Familia Prodys IP

Novedades v6.3.3

Change Log
July 2010

Fecha	01-07-2010
Versión	V6.3.3
New	Nuevo buffer de jitter automático

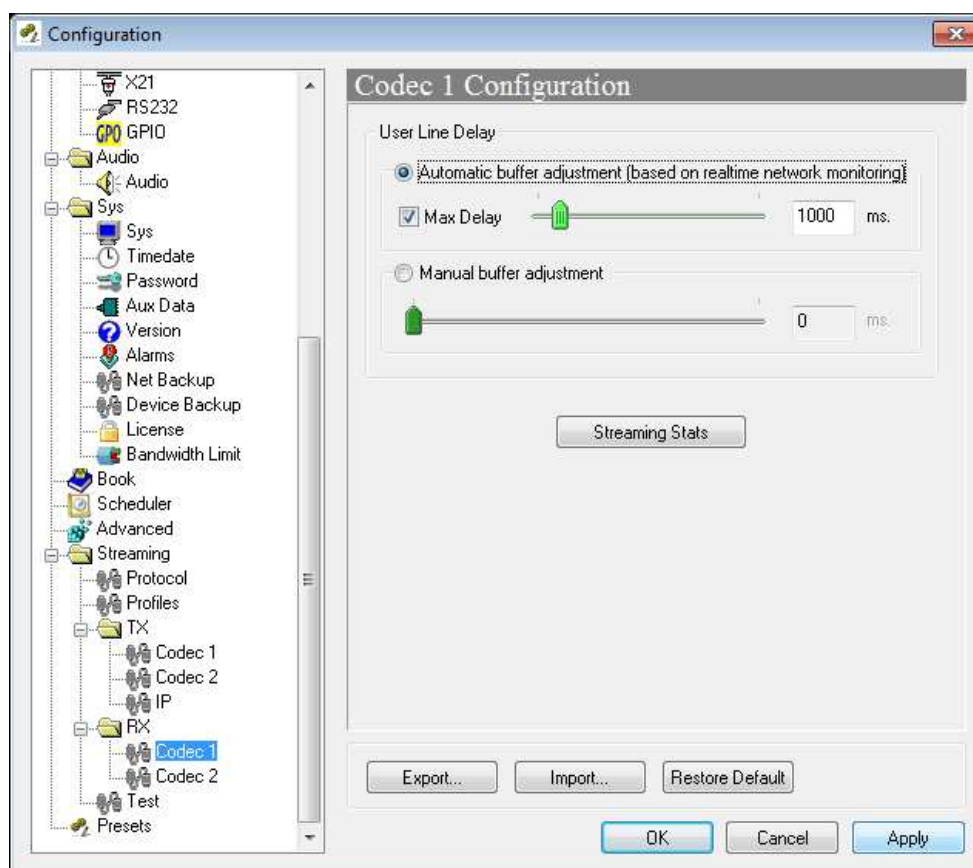
A partir de esta versión, es posible configurar el buffer de jitter para que se ajuste automáticamente al jitter de la red. Como puede verse en la siguiente imagen, cuando el buffer se configura en 'Auto', se puede definir un valor máximo para el buffer, para evitar que el buffer crezca más allá de un nivel máximo de retardo.

Cuando se configura el buffer para que se ajuste automáticamente al jitter de la red, el buffer crecerá cada vez que el jitter medido crezca, hasta que alcance el valor máximo, en el caso en que se haya definido.

Menos tiempo entre paquetes (TBP) para PCM y SIP

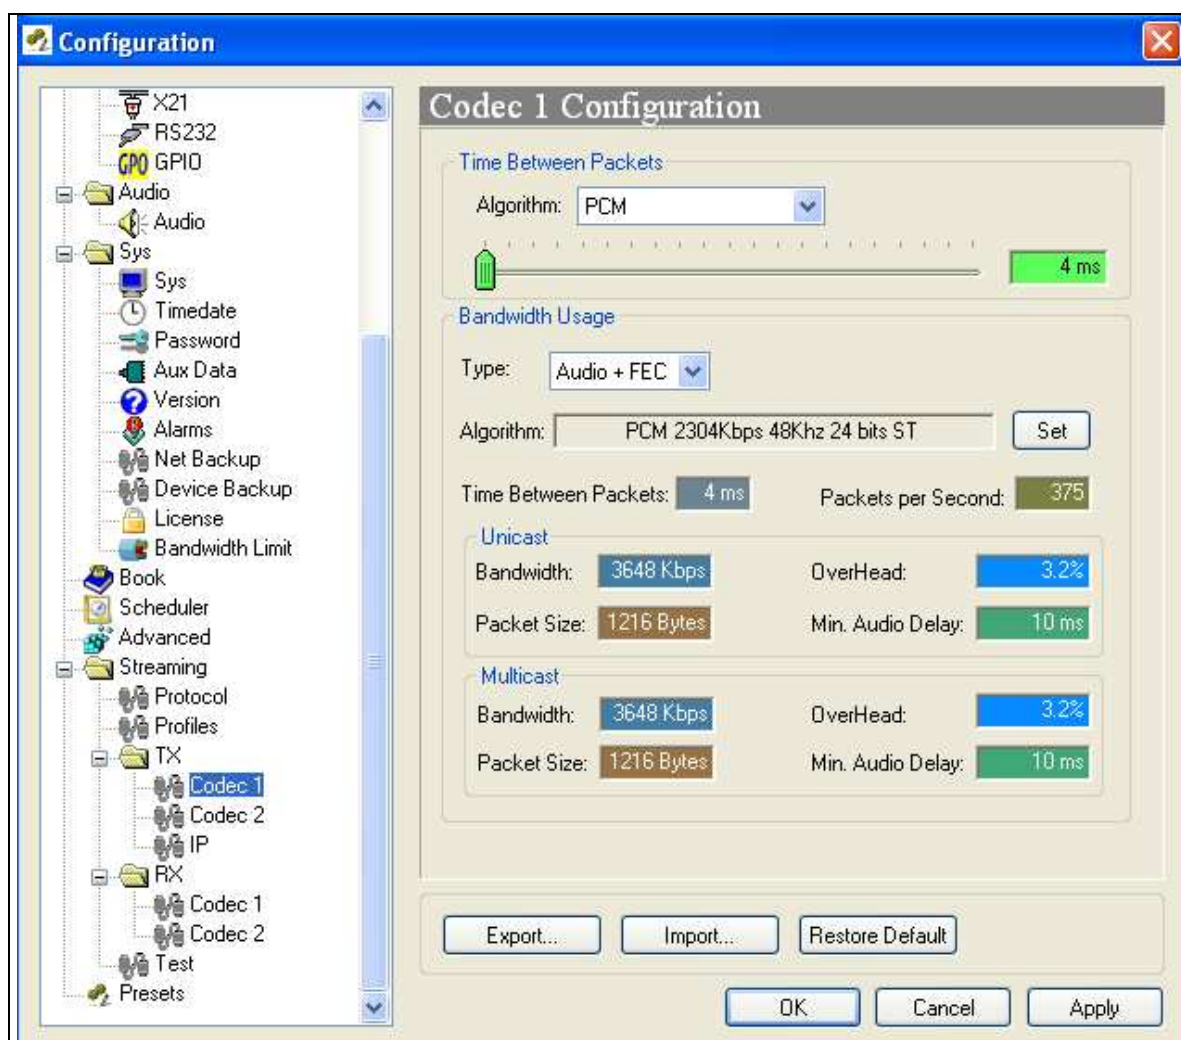
En versiones anteriores, cuando el equipo trabajaba con protocolo SIP, el modo de audio era PCM, y la opción FEC estaba activada, el valor menor del parámetro tiempo entre paquetes (TBP) era 5msc, lo que causaba fragmentación de paquetes. Ahora es posible fijar el parámetro TBP a 4msc, en esa misma configuración y evitar así la fragmentación.

Información de Ancho de Banda y Overhead que incluye información de FEC

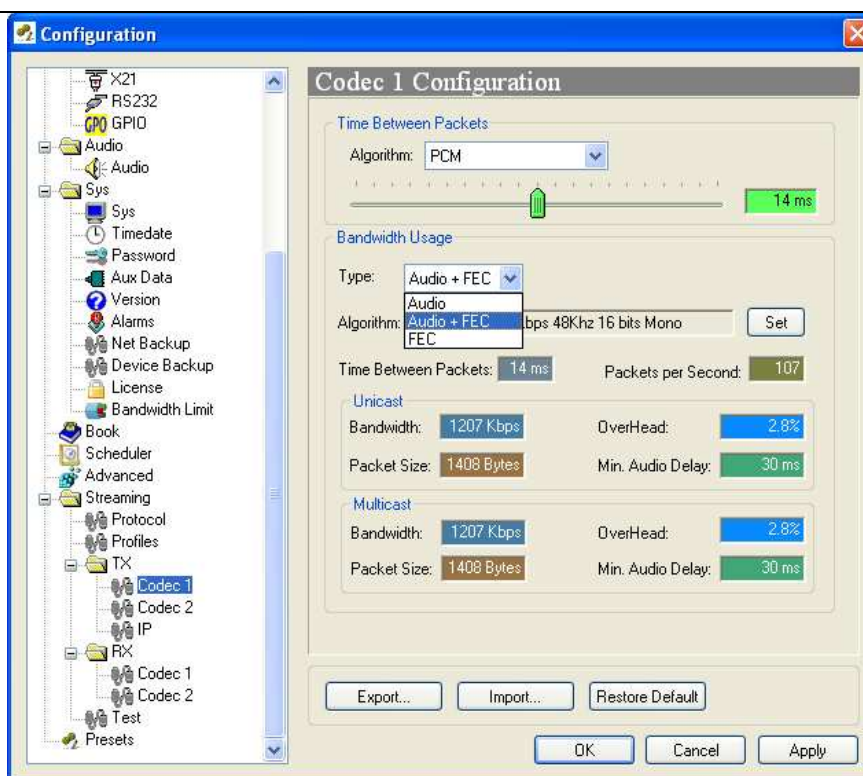
La información sobre el ancho de banda necesario y el overhead puede configurarse ahora para que incluya información sobre el mecanismo de FEC.

Como puede verse en la imagen anterior, el usuario puede obtener información bien sobre los requerimientos de ancho de banda totales (audio + FEC), bien sobre los de audio únicamente o bien sobre los debidos al FEC.

Nueva descripción de alarma configurable por el usuario

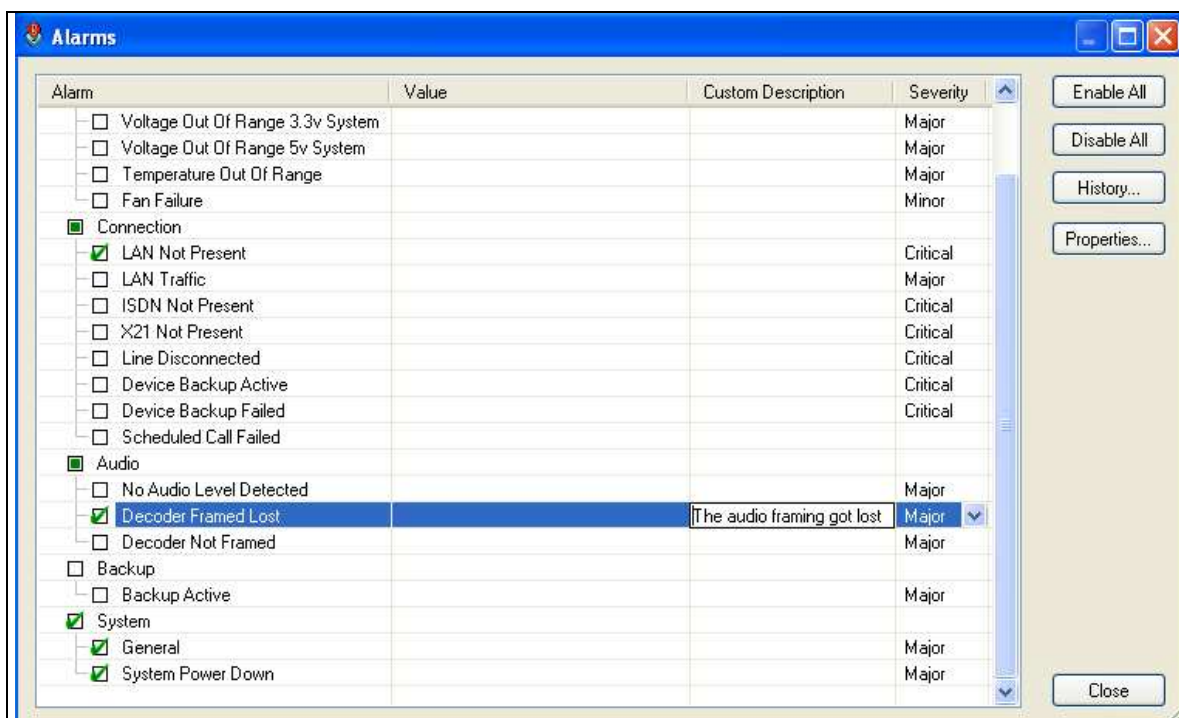
El usuario puede introducir una descripción personalizada para alarma. Esta descripción aparecerá en el histórico de alarmas en una nueva columna llamada 'Custom Description'. Obsérvese la imagen inferior, en la que se ilustra cómo de asigna la frase 'Audio framing got lost' a la alarma 'Decoder Frame lost'.

Nueva alarma para notificar llamadas programadas infructuosas

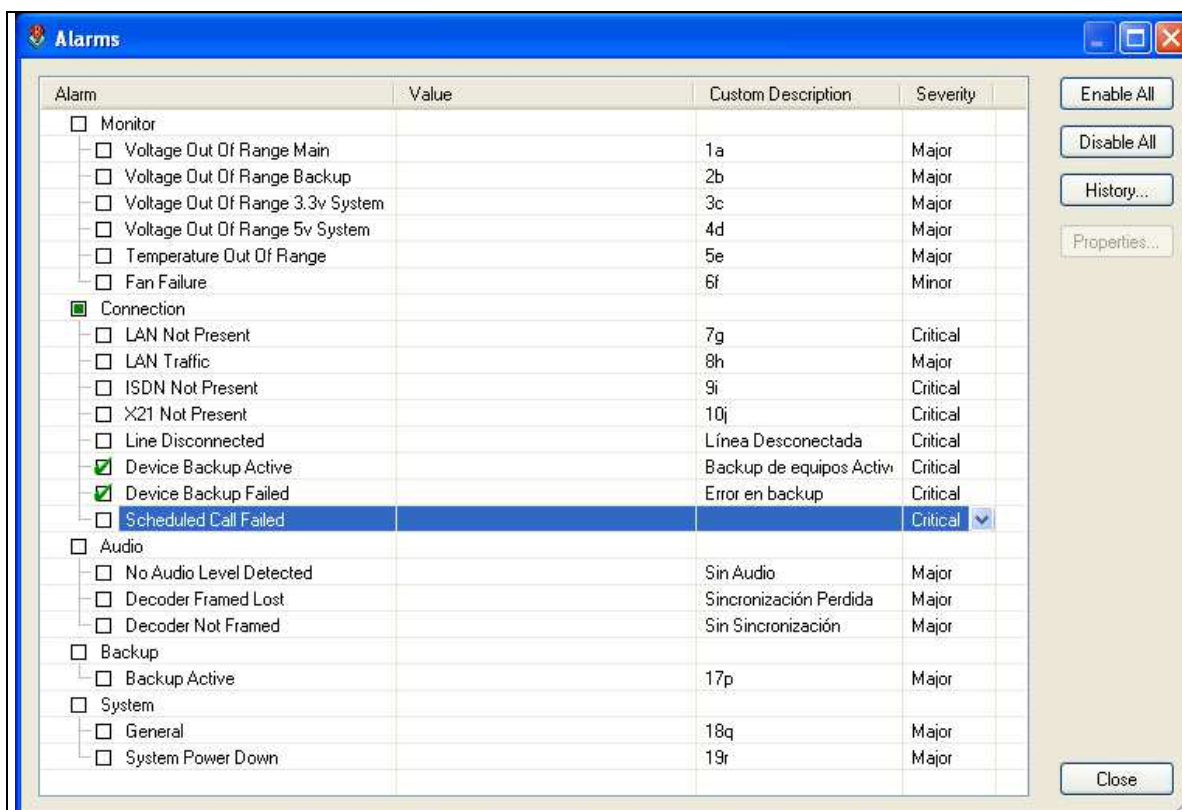
Esta nueva alarma se llama 'Scheduled Call failed' y se incluye en la sección 'connection' en la ventana de configuración de alarmas.

Activación de bucles y tonos de prueba

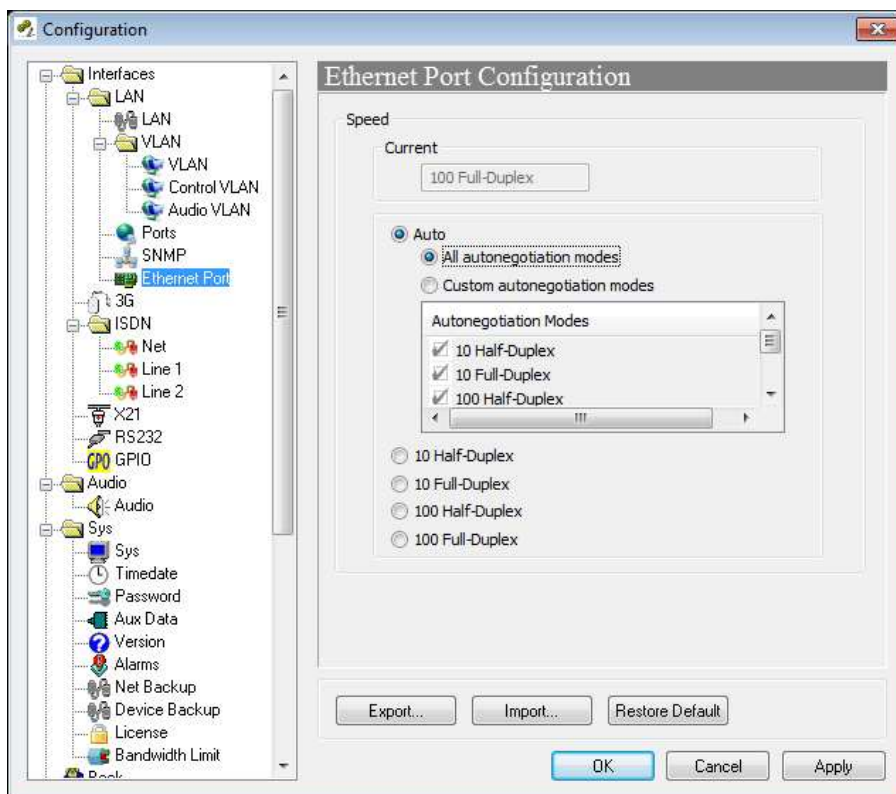
Esta versión incluye una opción de Test dentro del menú de configuración de audio que permite activar los bucles y generar tonos de prueba tanto en las entradas como en las salidas. La activación de los bucles ya no se realiza dentro del menú Sys.

Algunos parámetros pueden cambiarse cuando las líneas están conectadas

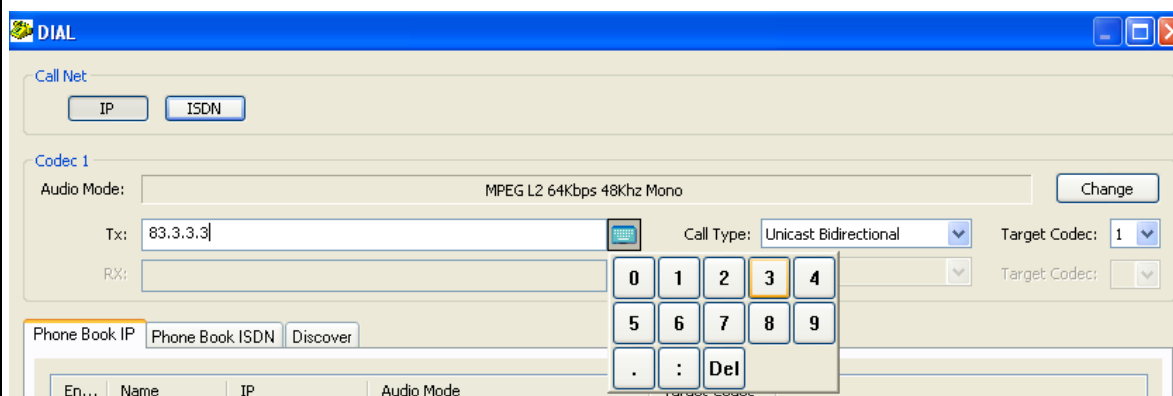
En versiones anteriores, no era posible cambiar algunas variables de configuración cuando una o las dos líneas estaban conectadas. Ahora es posible acceder y hacer cambios en las siguientes secciones del menú de configuración con alguna línea conectada:

- 1.- Es posible introducir la configuración RDSI si el interfaz de audio seleccionado no es RDSI.
- 2.- La ventana de configuración de fecha y hora.
- 3.- La ventana de configuración de alarmas.
- 4.- La ventana de configuración de Net BackUp.
